工程指示 / 要求簡箋(E.I.)

工程指示編號：EI / 7829 / 24

工程名稱：將軍澳日出康城 11

工程項目：幕牆 大貨室內鋁板收口  
(ACAD AGBF AB) 石矢牆

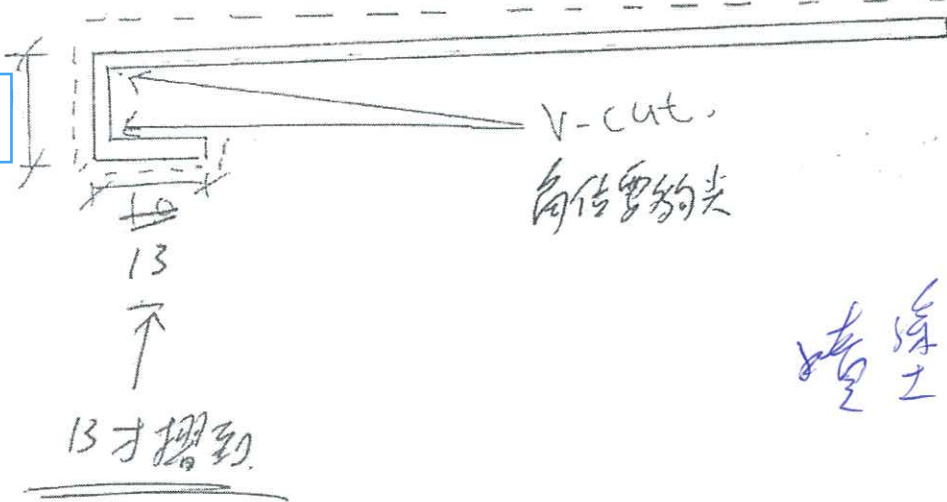
A: 按勝哥溝通，修改加工圖P.3 長度

高度有預長  
做Tolerance，  
要介短

安裝時  
：企身頂  
要貼到最  
高，供室  
內收口啣  
膠(2024-  
05-23)

按要求，請按加工圖生產大貨室內鋁板收口 企身 (15mm 見光) 送地盆，  
(ACAD AGBF AB) 石矢牆

1. 顏色: 噴塗 ECD 3x 10099-JF2 。
2. 3mm 有 V-Cut
3. \*\* 先噴 T1, T2, 10 層用量 ( 企身) 優先供收口
4. 分層包扎 T3
5. 附 MC 42364 位置圖

T1

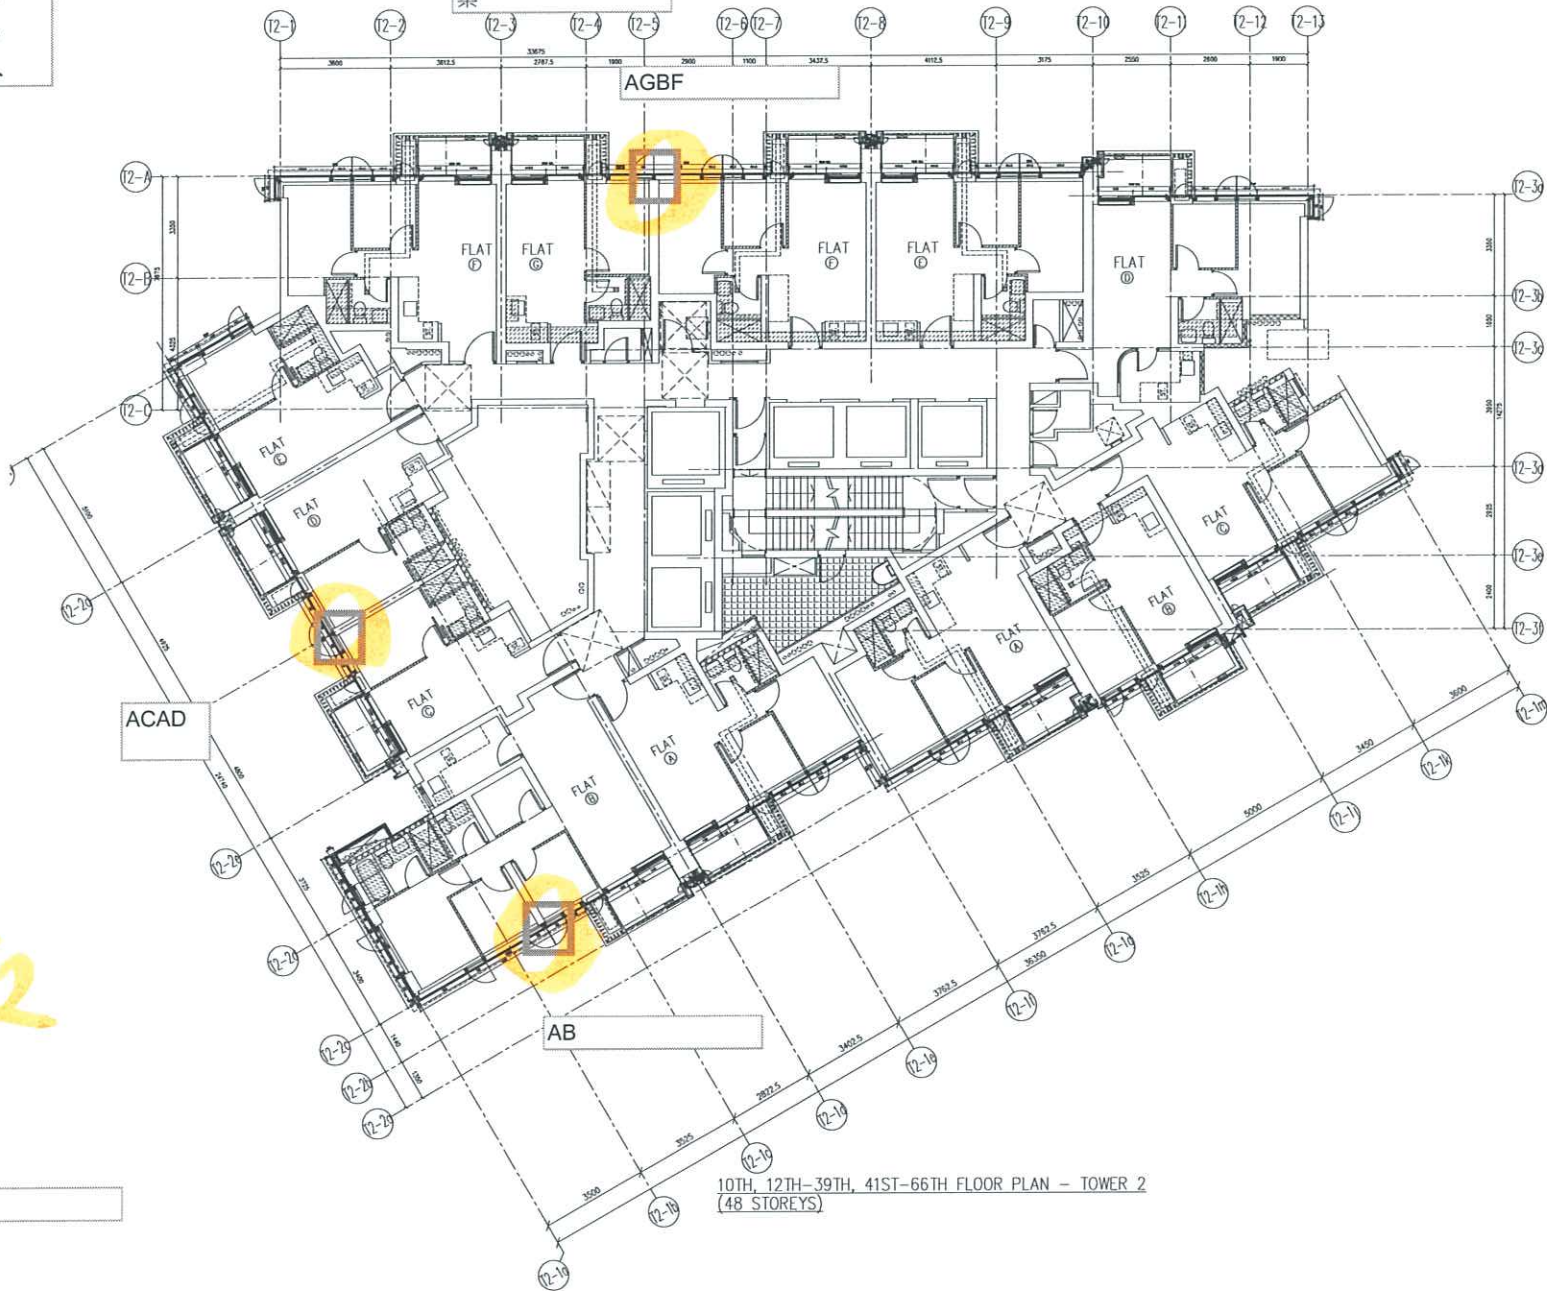
幕牆室內收口鋁板業  
主要求後加

20231017 幕牆室內  
收口鋁板 業主後加方案

10TH, 12TH-39TH, 41ST-66TH FLOOR PLAN - TOWER 2  
(48 STOREYS)

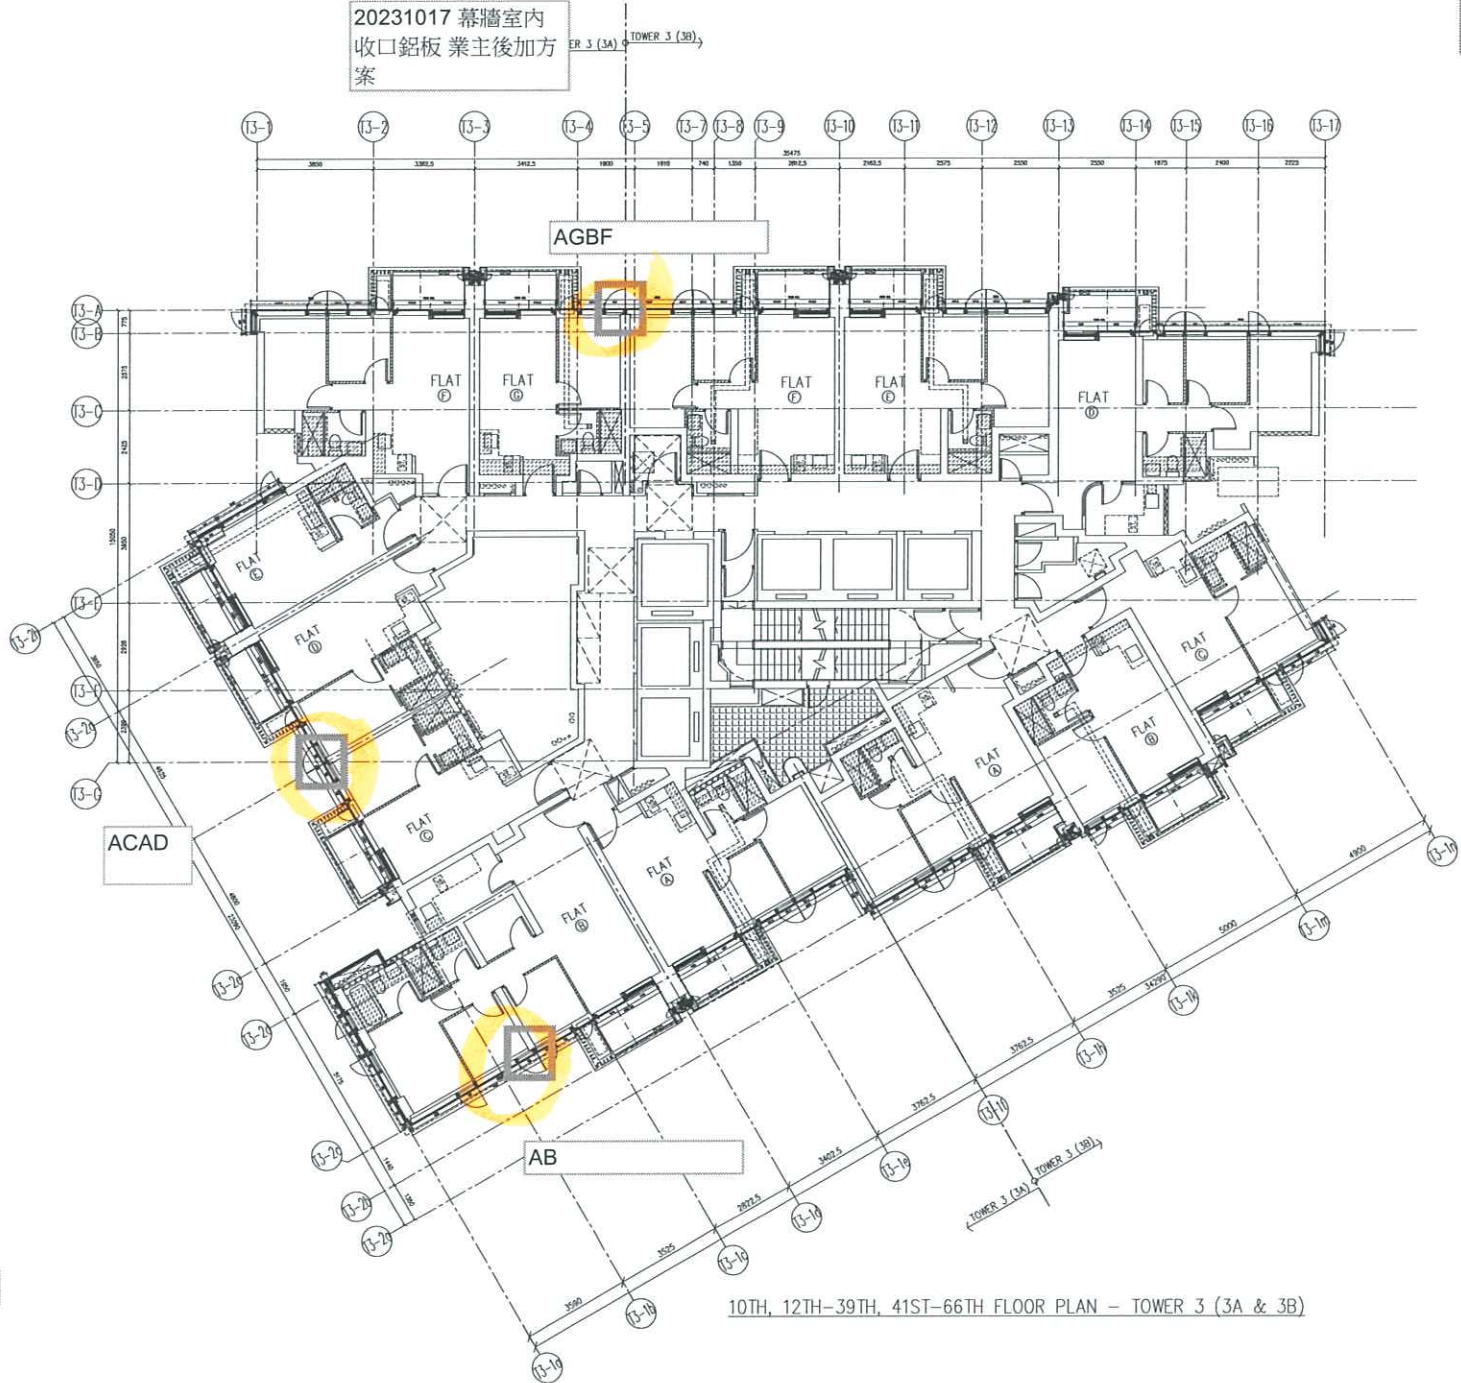
幕牆室內收口鋁板 業  
主要求後加

10TH, 12TH-39TH, 41ST-66TH FLOOR PLAN - TOWER 3 (3A & 3B)

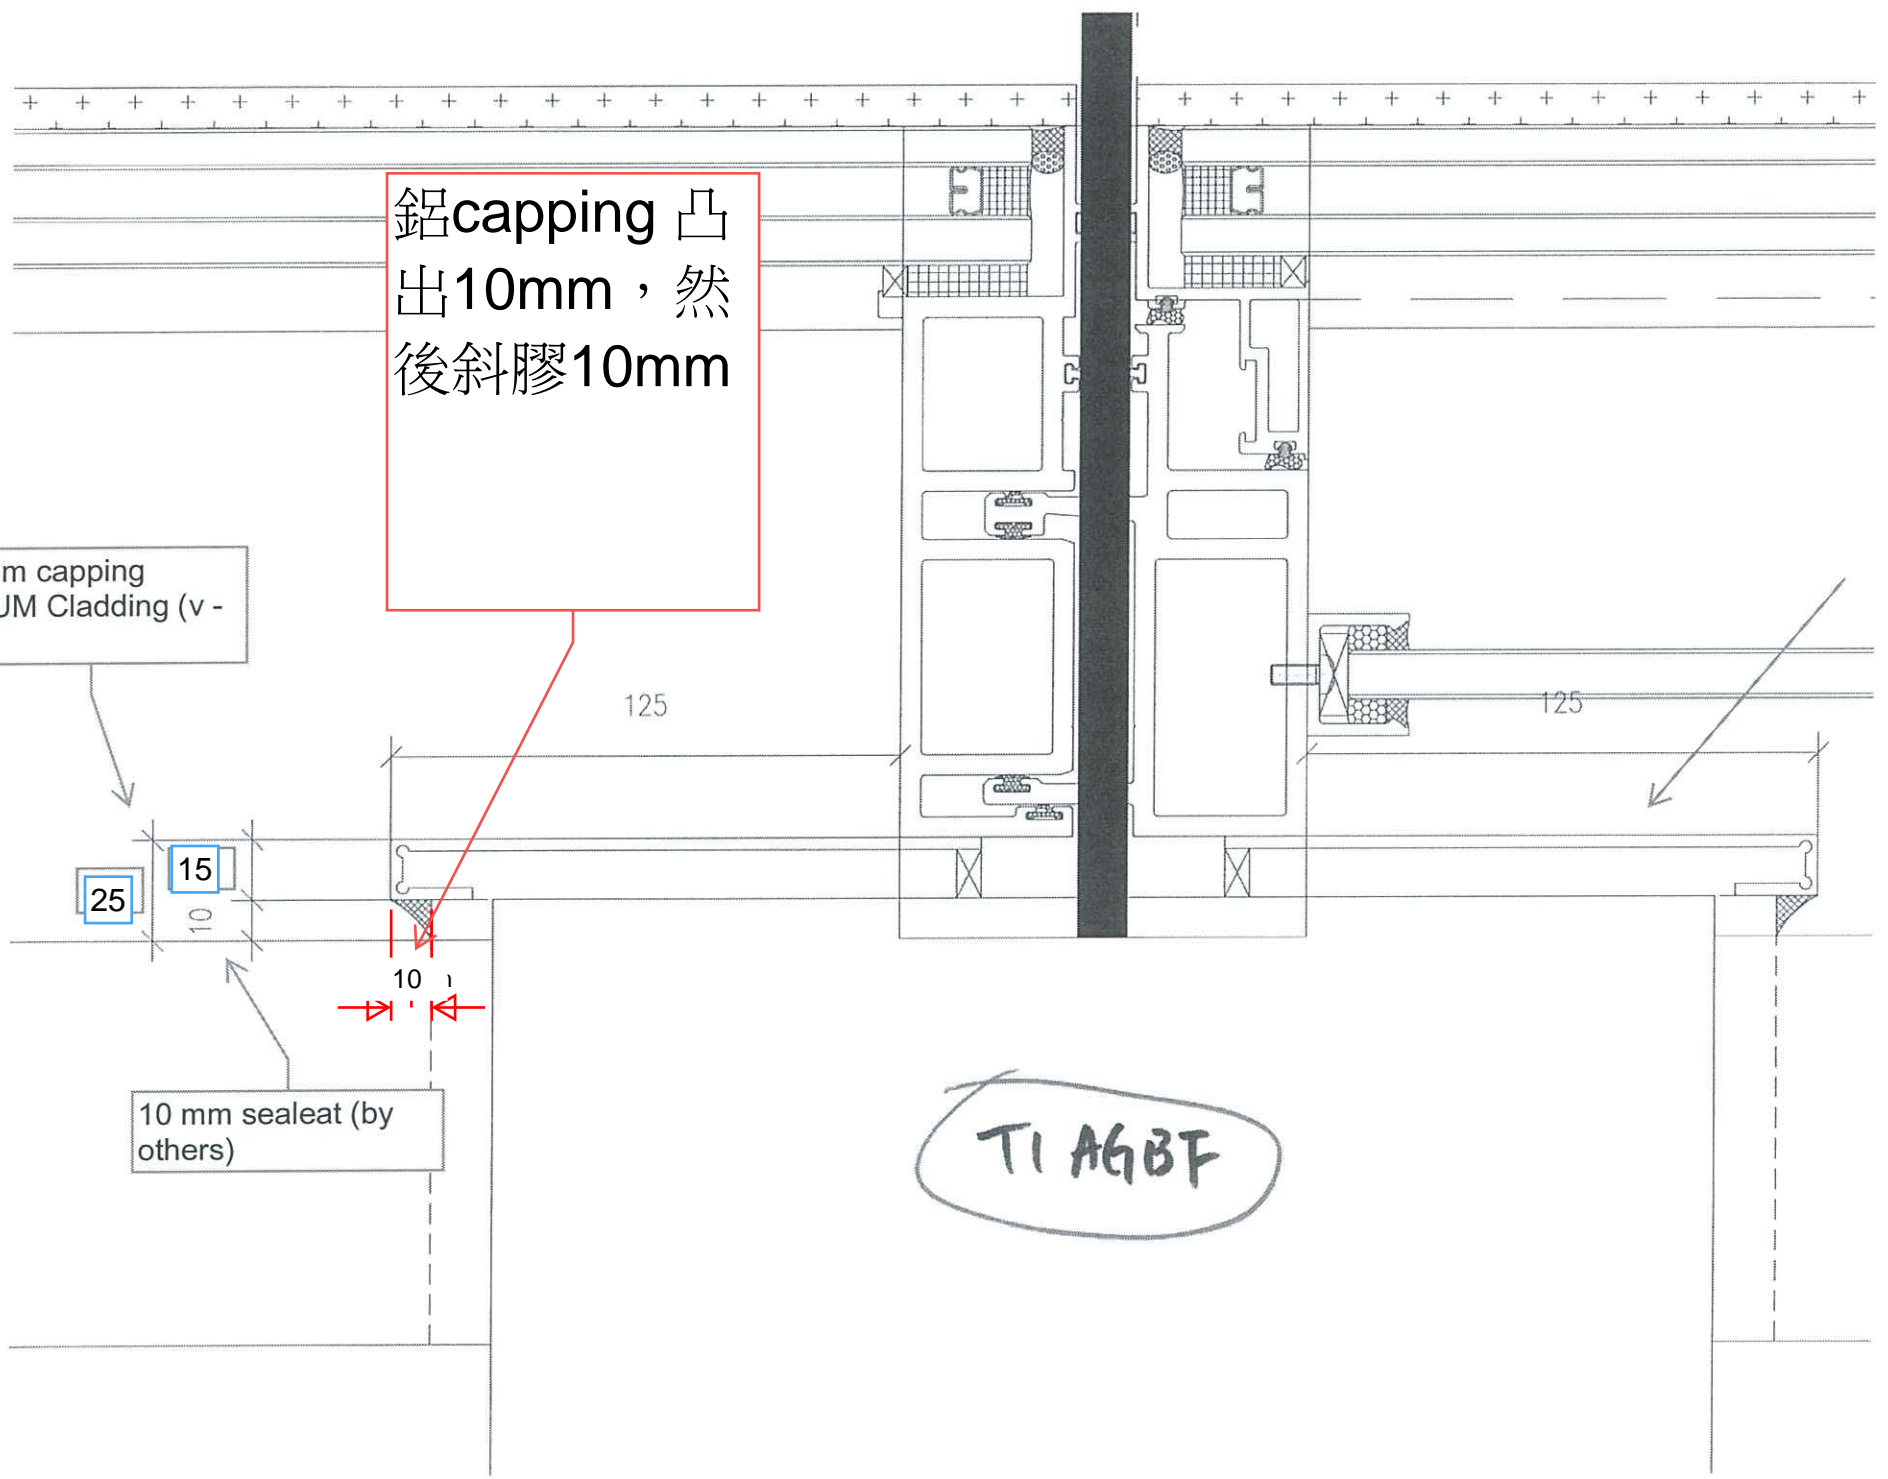
20231017 幕牆室內  
收口鋁板 業主後加方  
案

幕牆室內收口鋁板 業  
主要求後加

TI AGBF

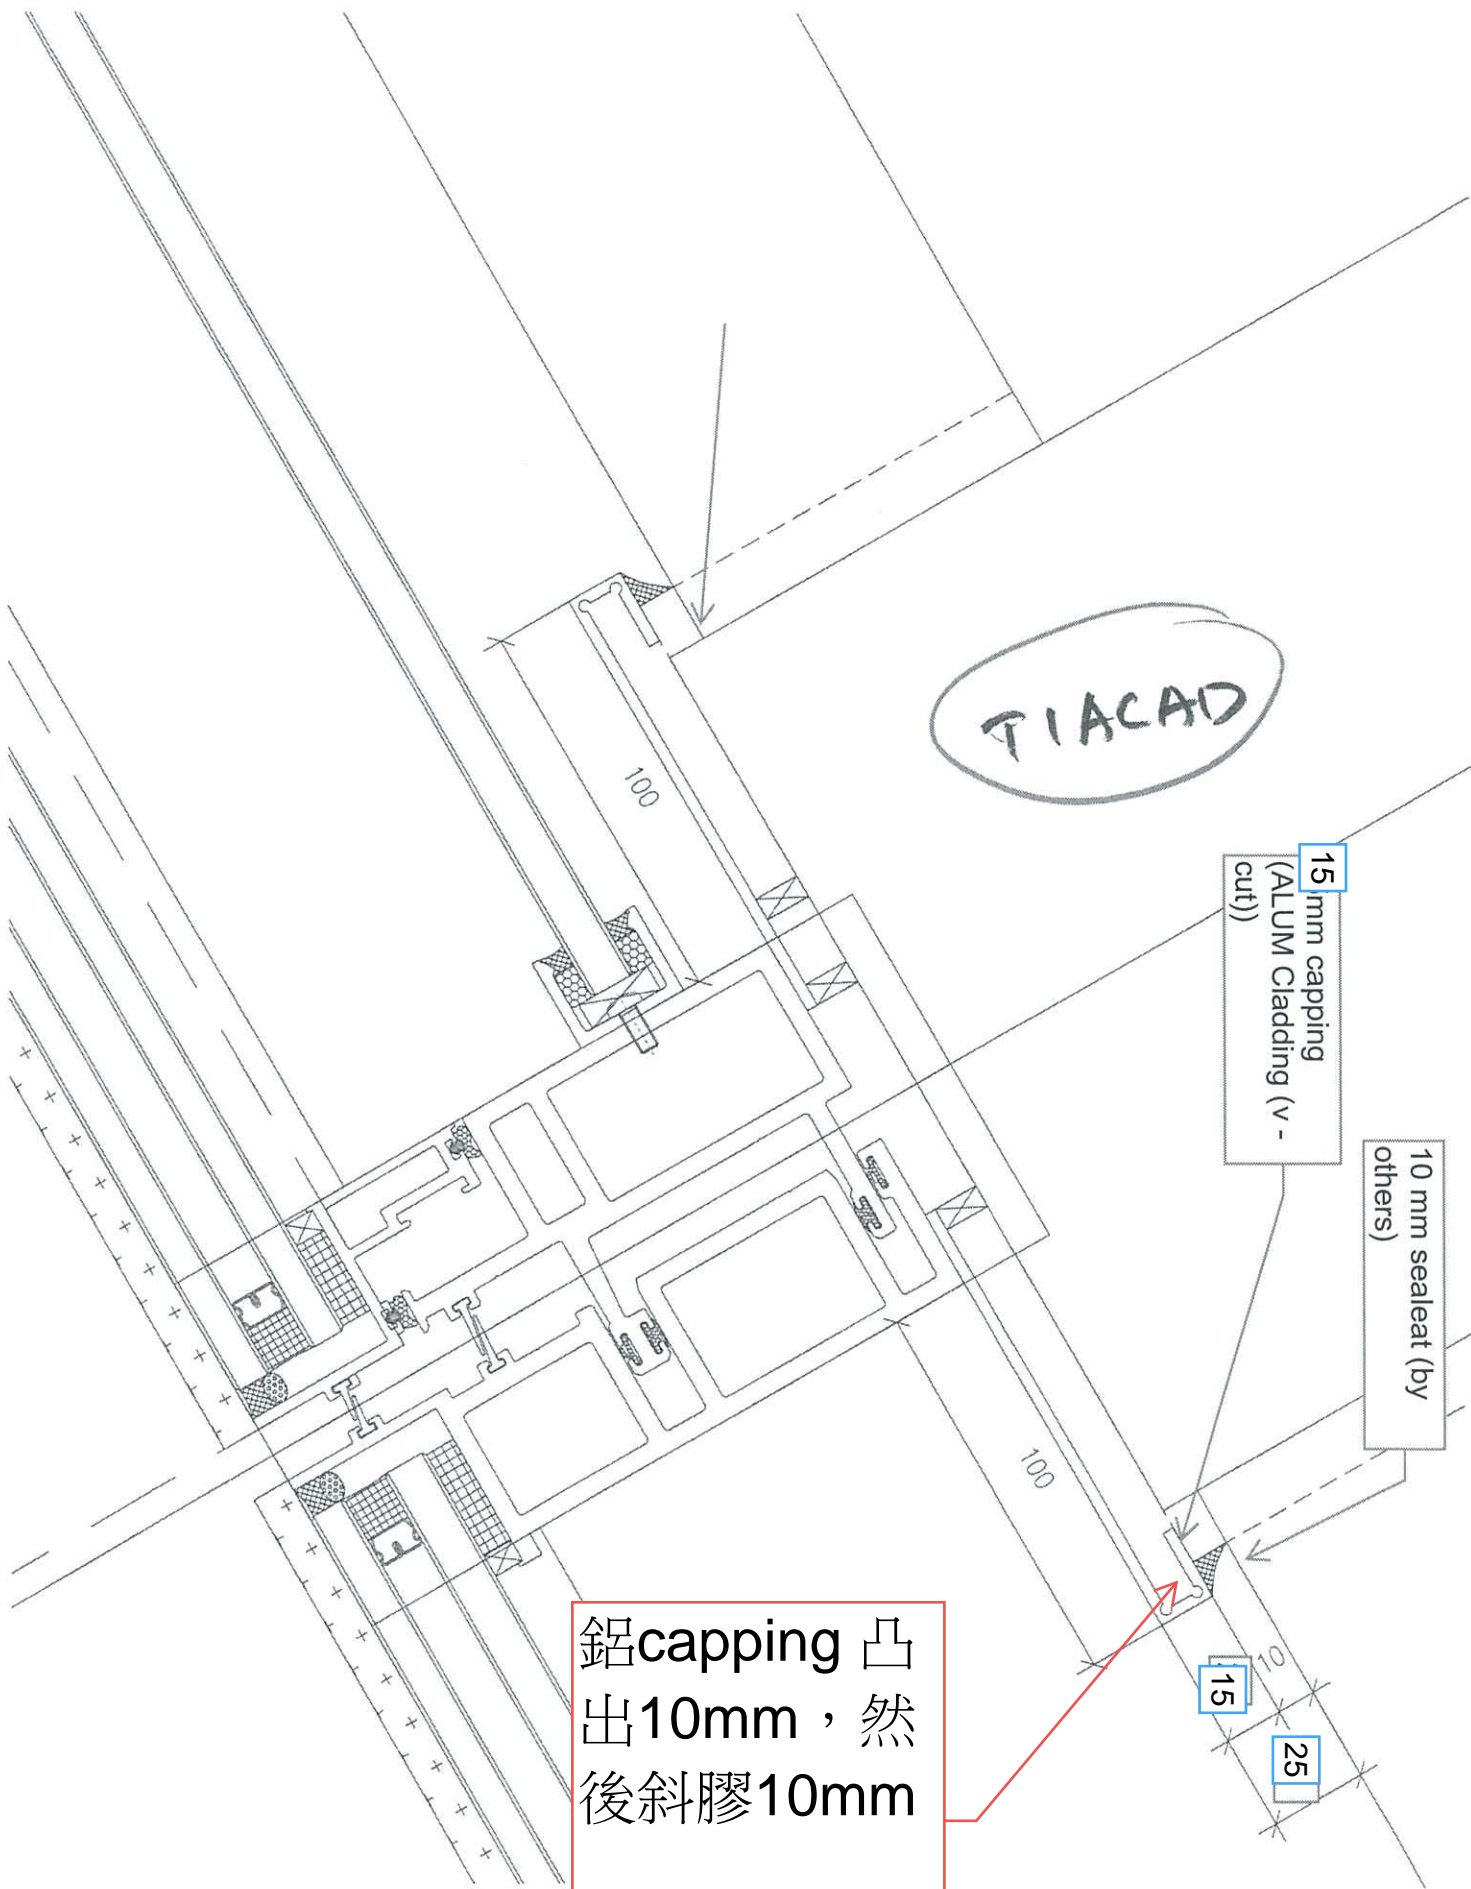
鋁capping 凸  
出10mm，然  
後斜膠10mm

15 mm capping  
(ALUM Cladding (v -  
cut))

10 mm sealeat (by  
others)
